**Progetto di Messa in Sicurezza ai sensi del D.Lgs. 264/2006
e di Manutenzione Straordinaria mediante interventi
strutturali di messa in sicurezza della Galleria Gran Sasso.
CUP: J89J21021620001**

**Nota di Riscontro alla richiesta di chiarimenti emessa dal
CCR-VIA con giudizio n.4290 del 11.07.2024 prot.
n.24/239091**

SEZIONE TIPOLOGICA

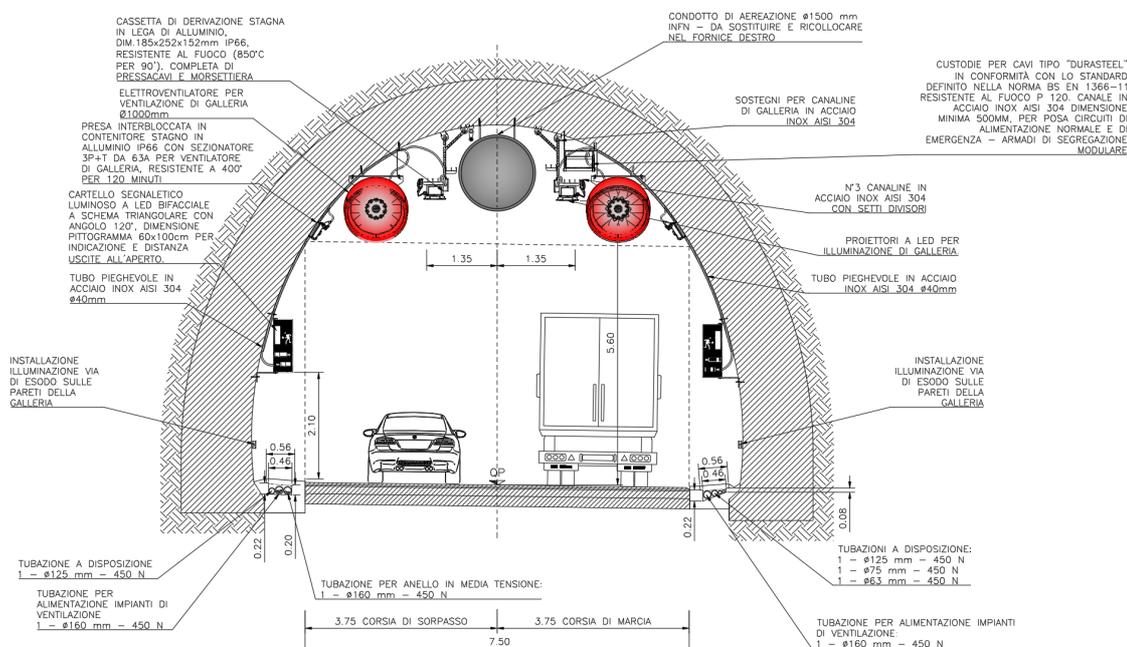
Di seguito si riporta una sezione degli impianti di progetto in galleria da installare in Fase 1.

Come si vede nell'immagine tutti gli impianti di Fase 1 vengono installati nella sezione libera della galleria senza necessità di prevedere scavi e/o demolizioni. Verranno come detto messe in atto le adeguate cautele costruttive e tecnologiche al fine di non interferire con l'acquifero del Gran Sasso.
